女川原子力発電所第2号機 工事計画審査資料	
資料番号	02-補-E-01-0100-6-4 改 3
提出年月日	2023年 6月 14日
【凡例】 [] : 前回ヒアリング資料からの変更箇所

補足-100-6-4 原子炉格納容器調気系主配管の

要目表記載変更について

東北電力株式会社

参考資料 1 : 原子炉格納容器調気系主配管の要目表の記載変更内容説明 (1 / 6)

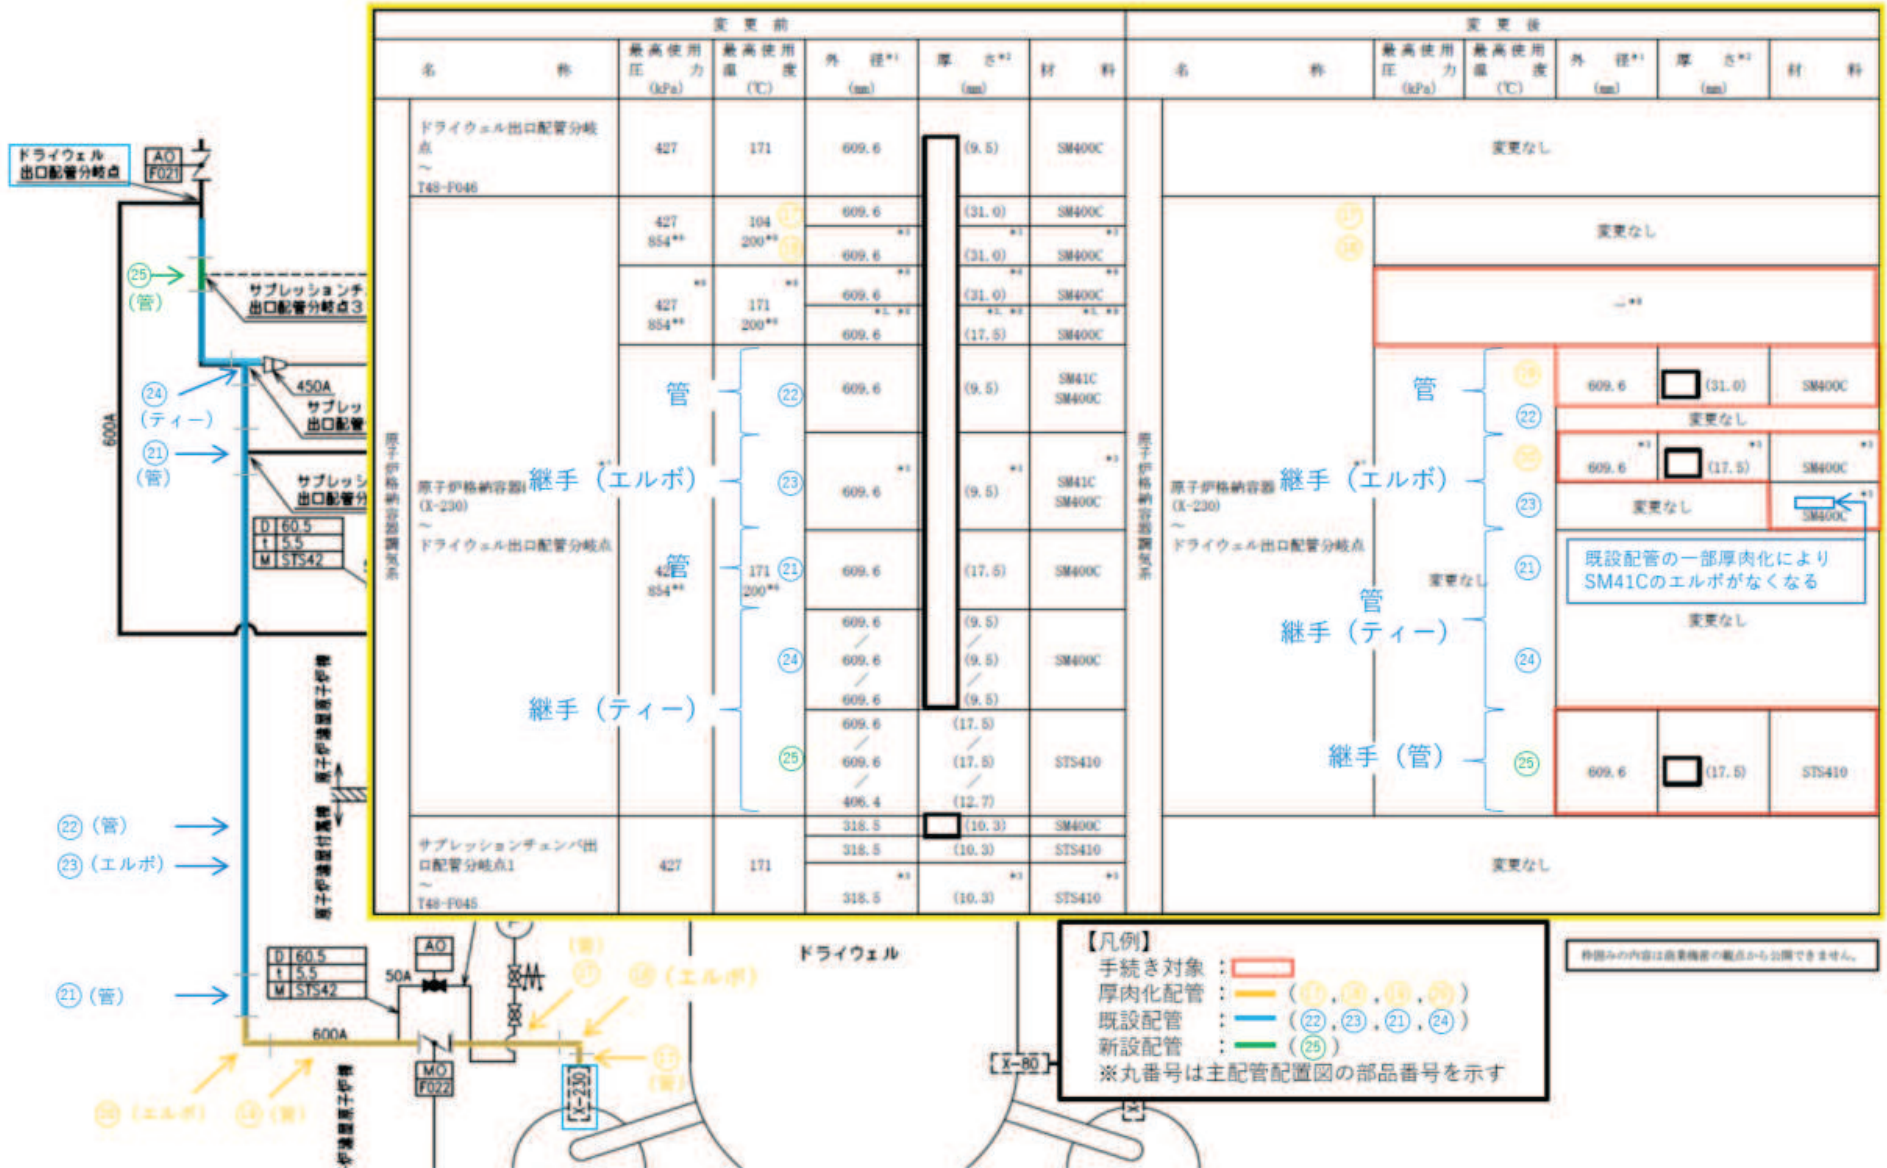
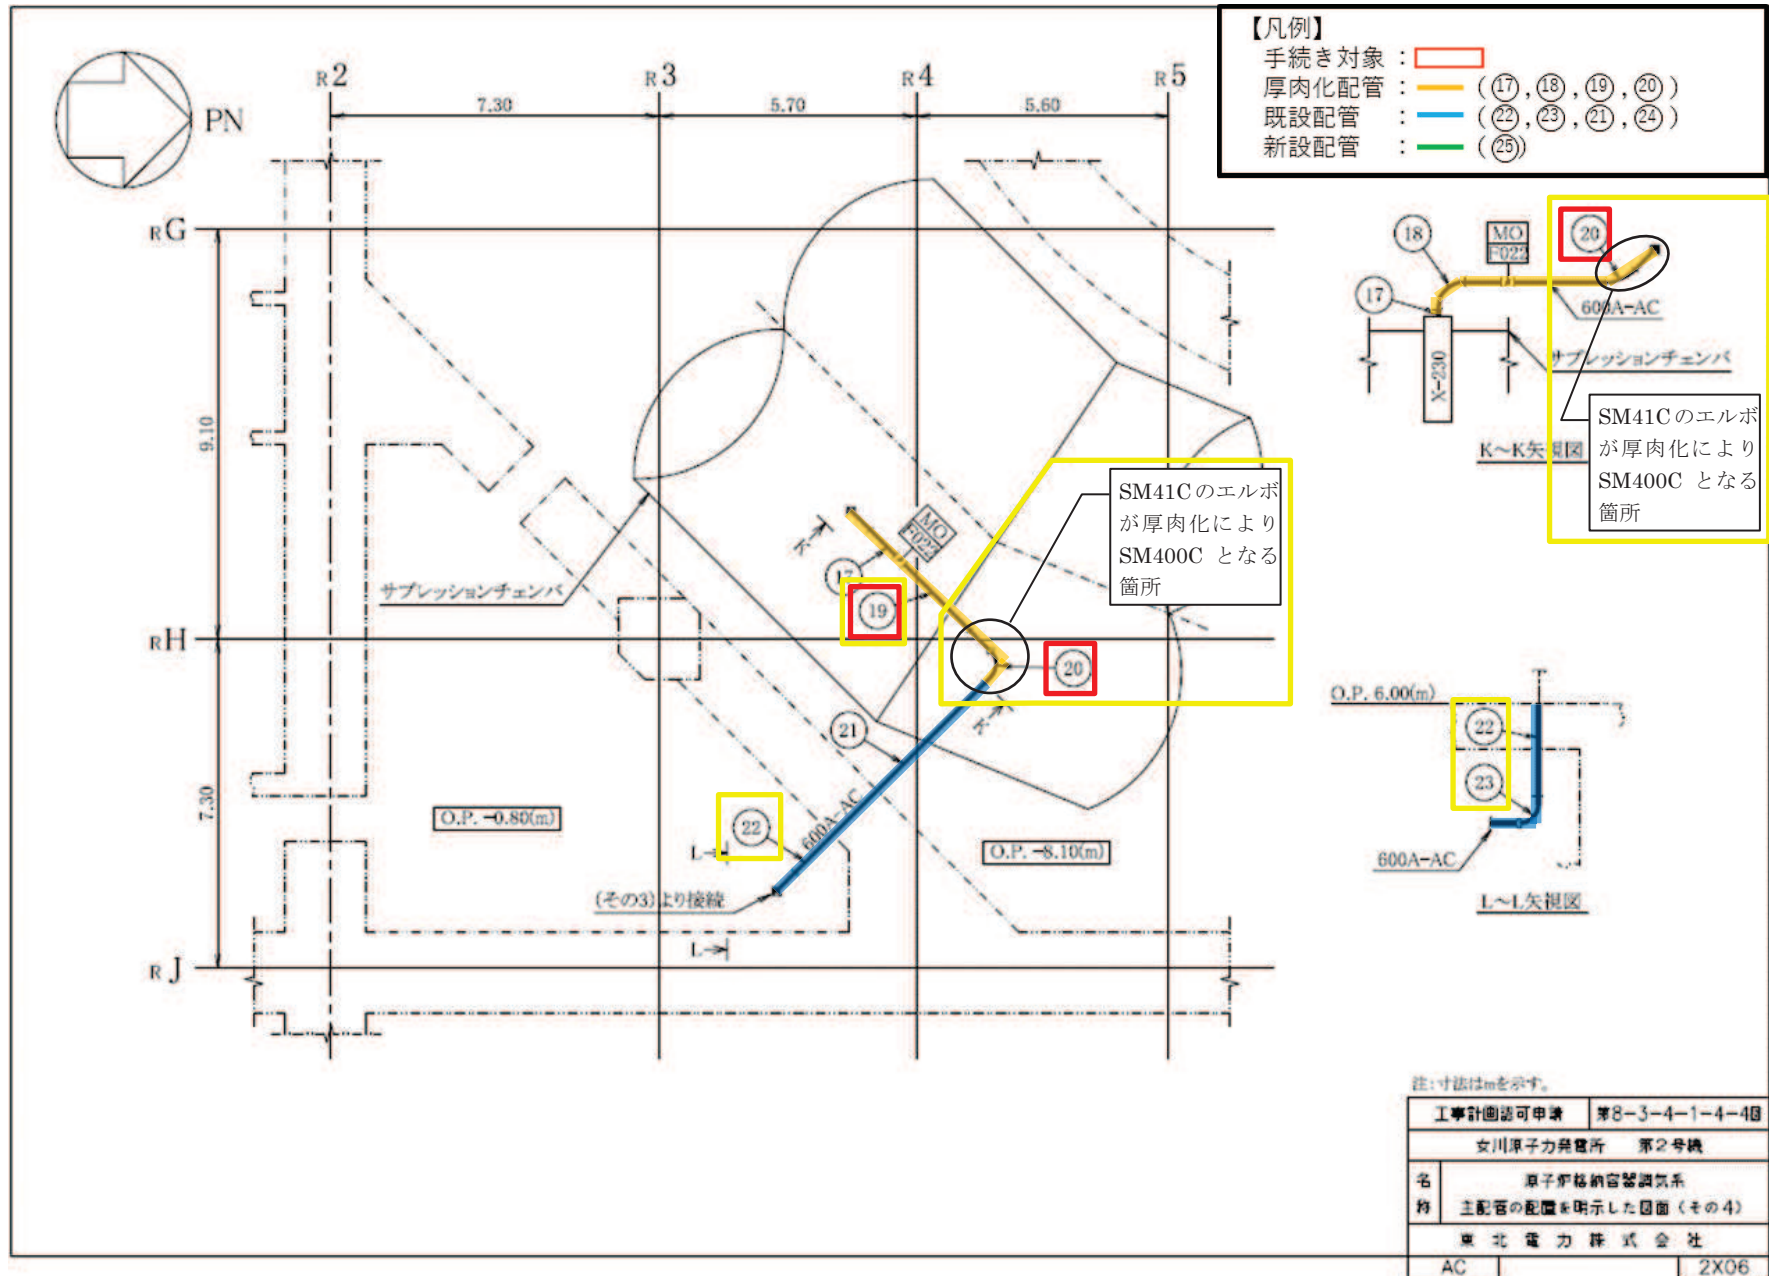
変更前						変更後					
名称	最高使用圧 (kPa)	最高使用温度 (°C)	外径 ^{*1} (mm)	厚さ ^{*2} (mm)	材料	名称	最高使用圧 (kPa)	最高使用温度 (°C)	外径 ^{*1} (mm)	厚さ ^{*2} (mm)	材料
ドライウエル出口配管分岐点 ~ T48-F046	427	171	609.6	(9.5)	SM400C	変更なし					
	427	104	609.6	(31.0)	SM400C			(17)	変更なし		
	854**	200*	609.6	(31.0)	SM400C			(18)	変更なし		
	427	171	609.6	(31.0)	SM400C				--**		
	854**	200*	609.6	(17.5)	SM400C				--**

609.6	(9.5)	SM41C SM400C			(19)	609.6	(31.0)	SM400C
			609.6	(9.5)	SM400C			(22)	変更なし		
			609.6	(9.5)	SM400C			(20)	609.6	(17.5)	SM400C
			609.6	(17.5)	SM400C			(23)	変更なし

609.6	(17.5)	SM400C			(21)	変更なし		
			609.6	(9.5)	SM400C			(24)	変更なし		
			609.6	(9.5)	SM400C			(24)	JIS規格外管継手であるため管として記載		
			609.6	(17.5)	STS410			(25)	609.6	(17.5)	STS410

(変更前)					(変更後)				
					427	171	609.6	(31.0)	SM400C
					854**	200**	609.6	(17.5)	SM400C

工事計画認可申請	第8-3-4-1-4-2回
女川原子力発電所 第2号機	
名称	原子炉格納容器調気系 主配管の配管を明示した図面(その3)
東北電力株式会社	
AC	18.30

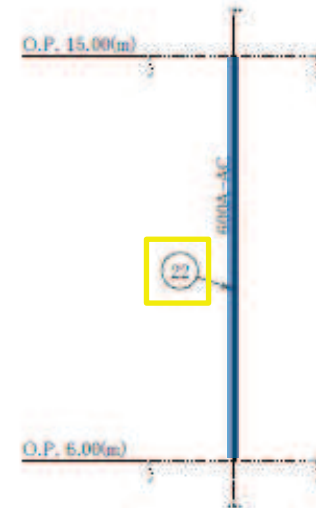
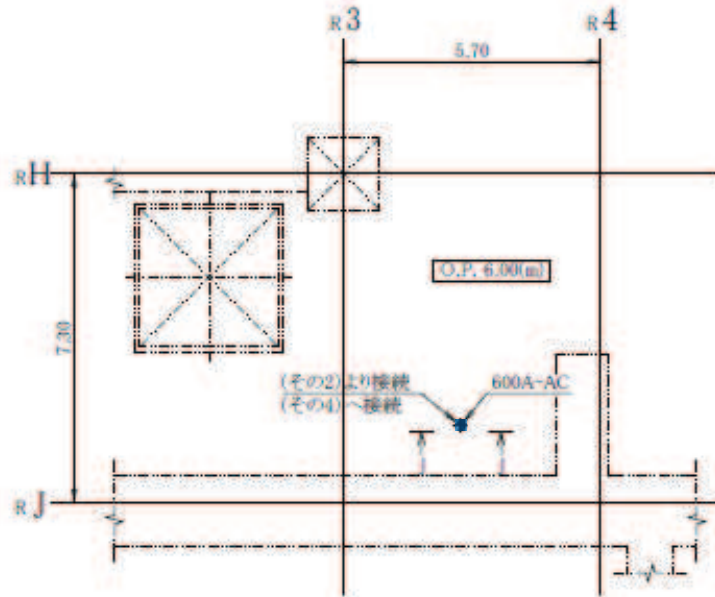
- 手続き対象 :
- 厚肉化配管 : (17), (18), (19), (20)
- 既設配管 : (22), (23), (21), (24)
- 新設配管 : (25)

図 1 継手の製造方法 (引き抜き製法)

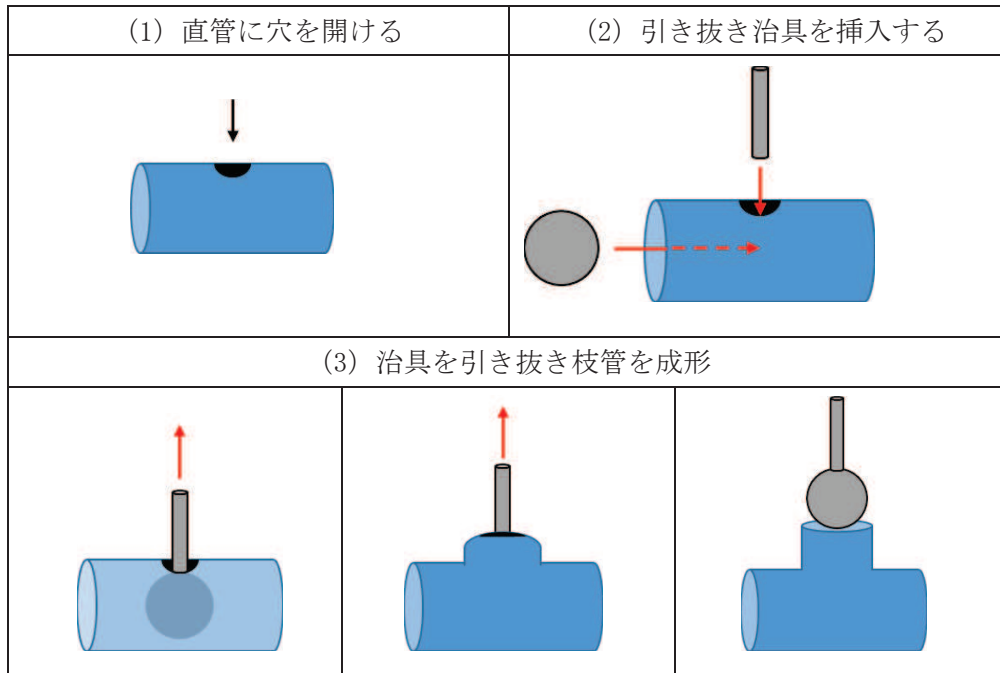
原子炉格納容器調気系から原子炉格納容器フィルタベント系への分岐点において 600A/600A/400A の管継手を採用する。当該管継手は口径、肉厚等より引き抜き製法で製造されるものである。引き抜き製法の概要を図 1 に示す。

図1 原子炉格納容器調気系 要目表

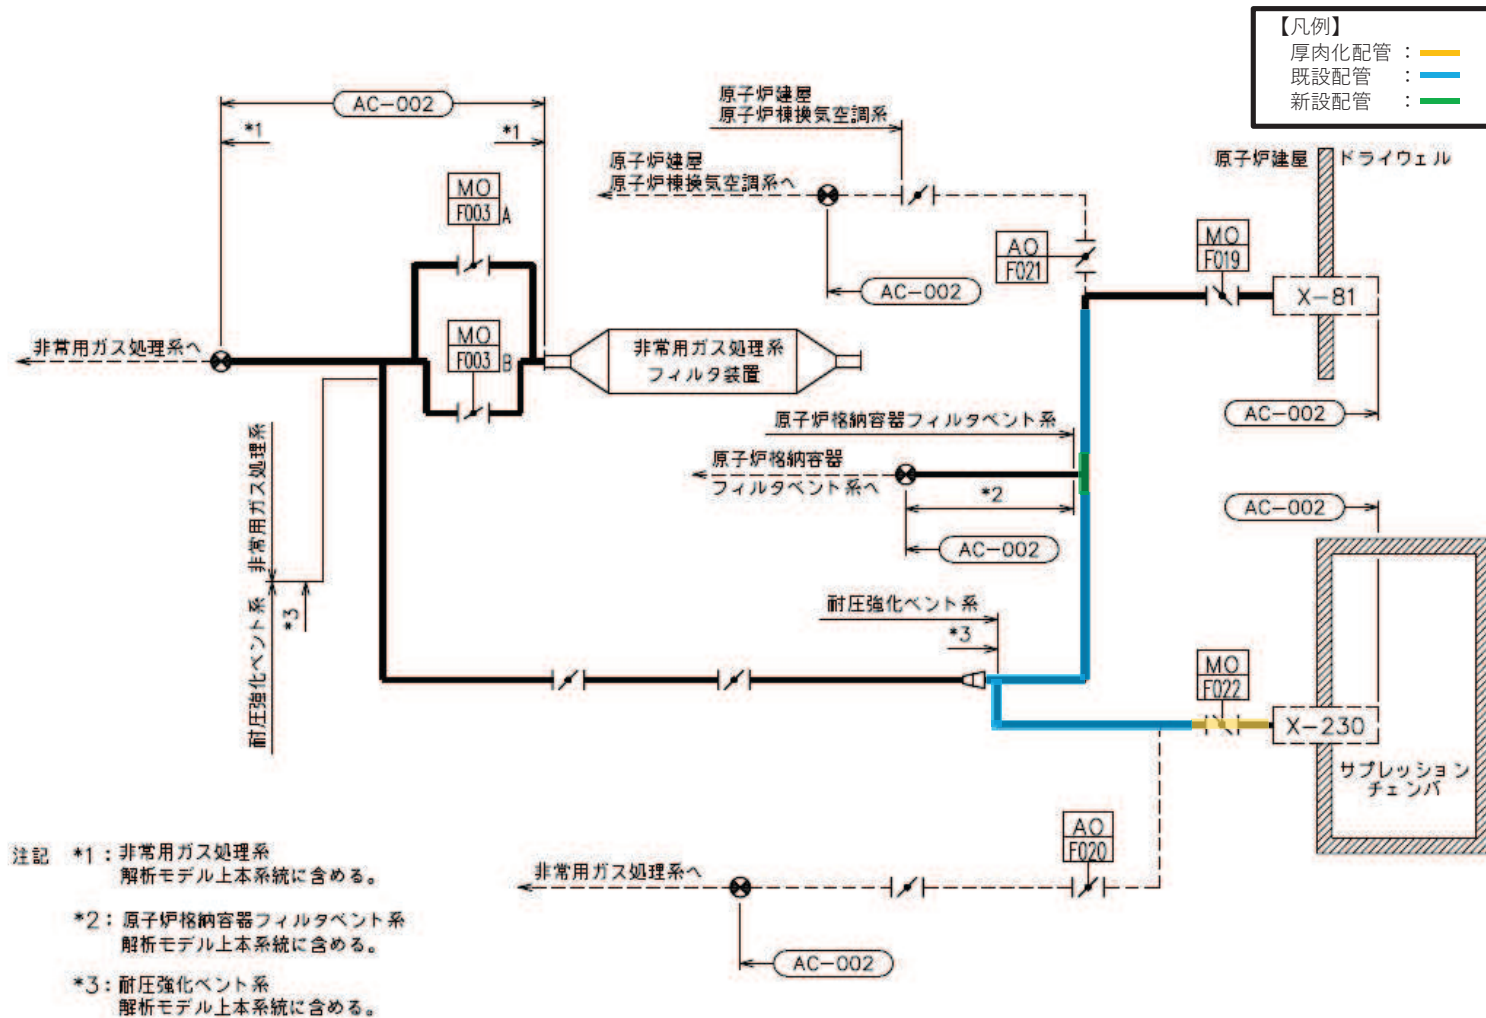
図 1 の要目表において厚肉化配管を記載しているのは管名称 3 及び 4 である。図 3 の解析モデルにおいて厚肉化配管は、X-230 の解析点 813 から解析点 27 までである。この範囲の設計条件は、図 6 の管名称 3 及び 4 により確認できこれが図 1 の要目表に記載の配管仕様と一致している。

また、図 1 の要目表において既設配管仕様を記載しているのは管名称 4 及び 5 である。図 3 及び図 4 の解析モデルにおいて既設配管は、図 3 の解析点 27 から図 4 の解析点 320 までの範囲である。この範囲の設計条件は、図 6 の管名称 4 及び 5 により確認できこれが図 1 の要目表に記載の配管仕様と一致している。

JIS 規格外管継手に係る要目表の変更は、JIS 規格の継手の場合、要目表には 3 行で示し母管、枝管それぞれの口径、肉厚等を記載することとしているが、JIS 規格外管継手の場合、要目表において一行で示し母管の口径、肉厚等を記載するという記載ルールに従った変更であるため、配管仕様を変更するものではない。

上記について解析モデルで確認する。図 1 の要目表において JIS 規格外管継手を記載しているのは管名称 11 である。図 4 の解析モデルにおいて当該継手の母管側（外径 609.6 mm）は、解析点 48, 438, 439 の範囲である。この範囲の設計条件は、図 7 の管名称 11 より確認できこれが図 1 の要目表に記載の配管仕様と一致している。

02 ⑥ VI-3-3-6-2-9-1-2-1 R2

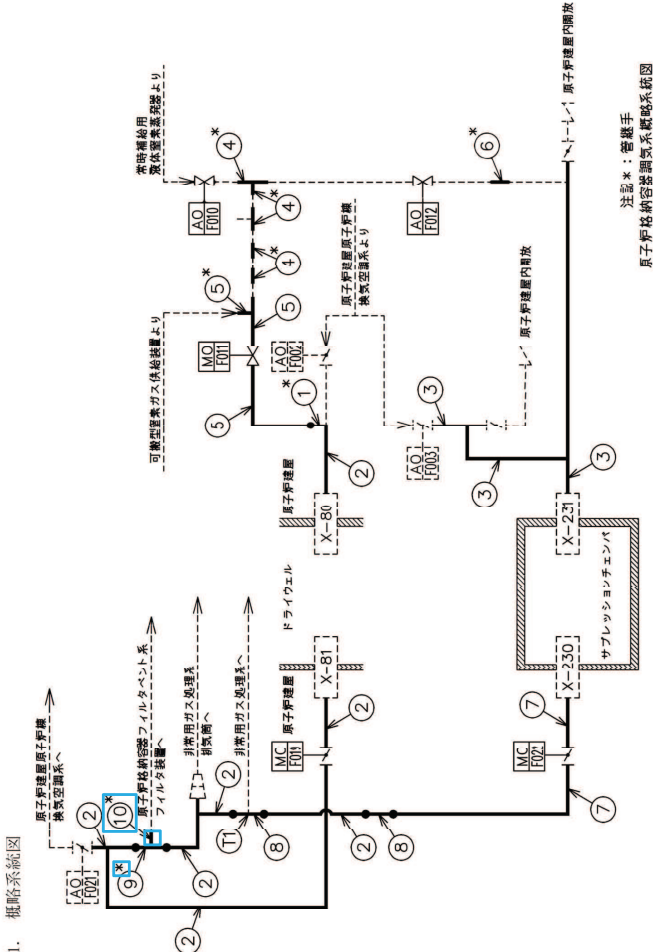
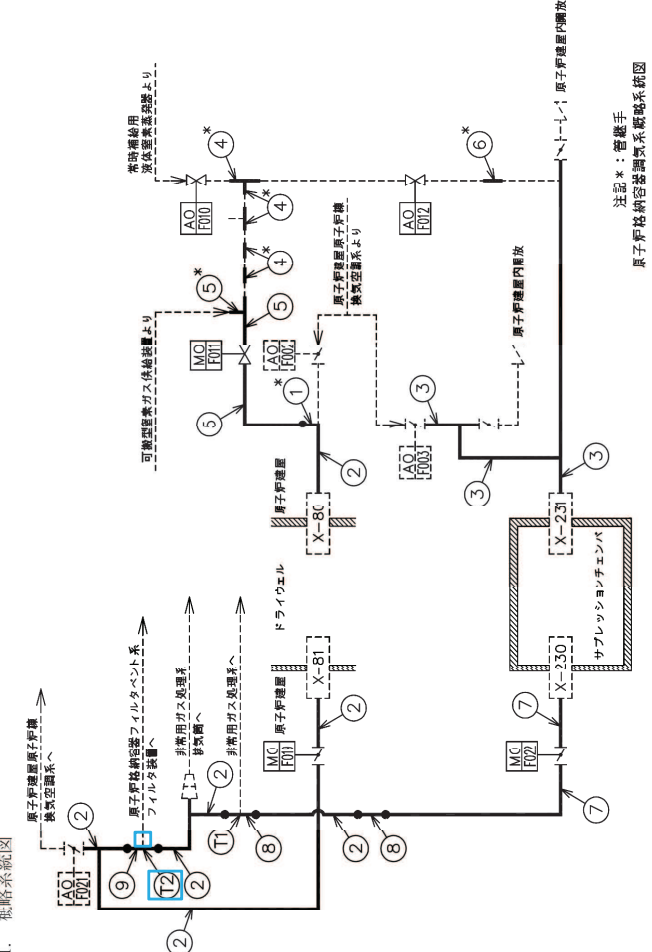
変更前 (令和3年12月23日付で認可された設計及び工事の計画の添付書類)	変更後	備考
<p>0.2 ⑥ VI-3-3-6-2-9-1-2-1 R.2</p> <p>1. 概略系統図</p>  <p>注記*: 管継手 原子炉格納容器調気系統図</p>	<p>0.2 変二 VI-3-3-6-2-9-1-2-1 F.2</p> <p>1. 概略系統図</p>  <p>注記*: 管継手 原子炉格納容器調気系統図</p>	<p>管 No.10 (JIS 規格外管継手の枝管) は原子炉格納容器フィルタベント系に含むため削除し実線を破線表示とした また、管の穴と補強計算対象として T2 を追記し管継手に付記する*を削除した</p>

RHR LPCI注入隔離弁

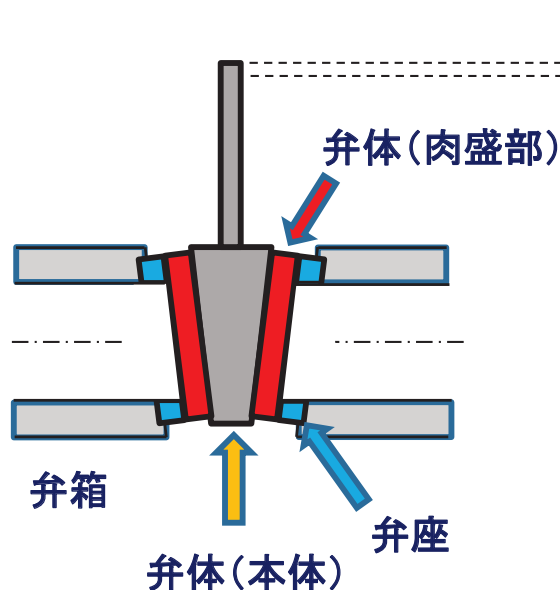
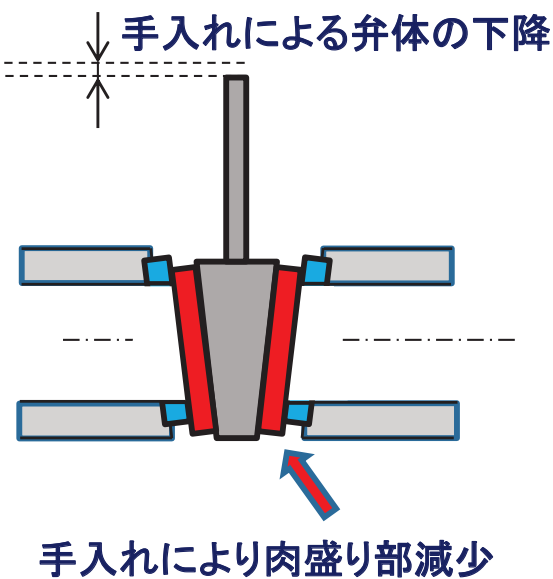
【必要性】弁体の下降は、これまでの分解点検における弁の手入れに伴い、弁体の厚みが徐々に減少したことに起因しており、現状はシート機能に問題はないが、今後の分解点検時の手入れによりシート機能維持が困難になるおそれがあることから、弁体を取り替える必要がある。

【申請内容】本工事は、当該の弁体と同仕様の弁体に取り替えるものである。材質変更を伴わないことから、要目表の変更はない。

② 原子炉冷却材浄化系主配管(1/8)

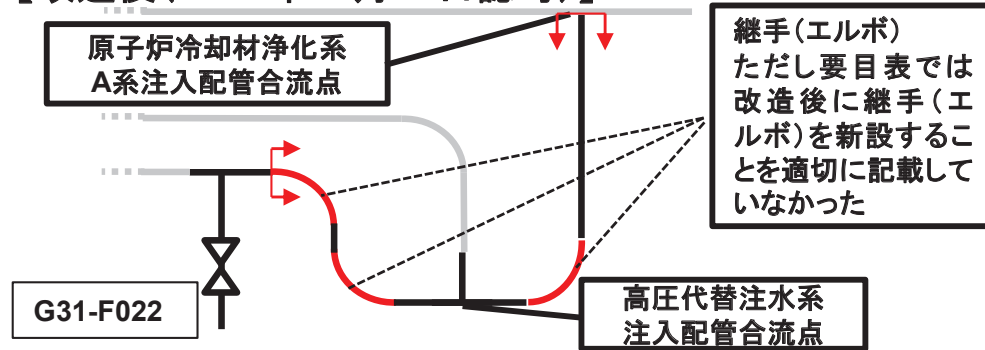
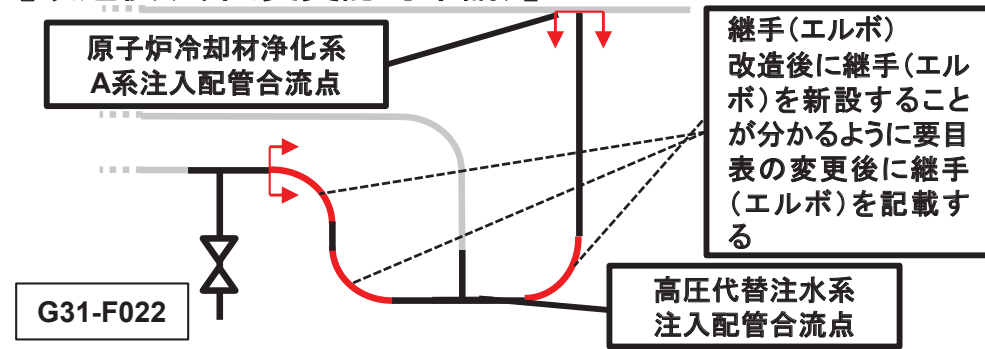
【申請内容】配管の一部を曲げ管から継手(エルボ)に変更する。

④ 原子炉格納容器調気系主配管(1/13)

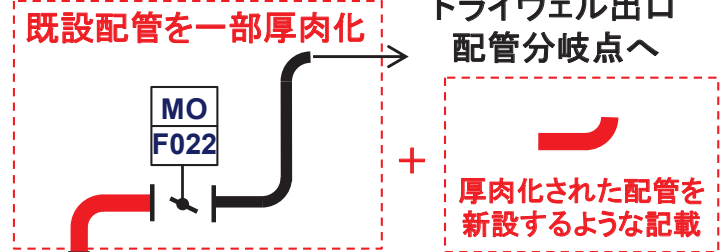
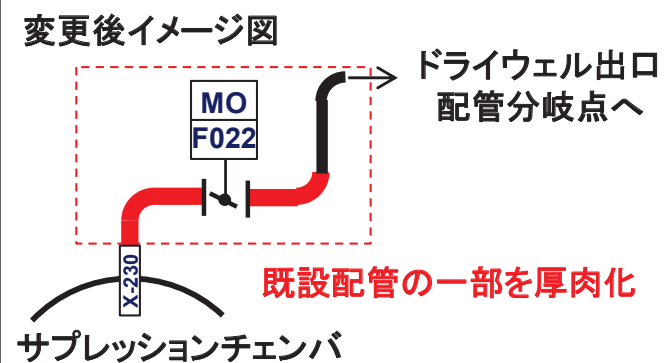
【申請内容】 既設配管の一部を耐震性強化のため厚肉化する。

既設配管の厚肉化
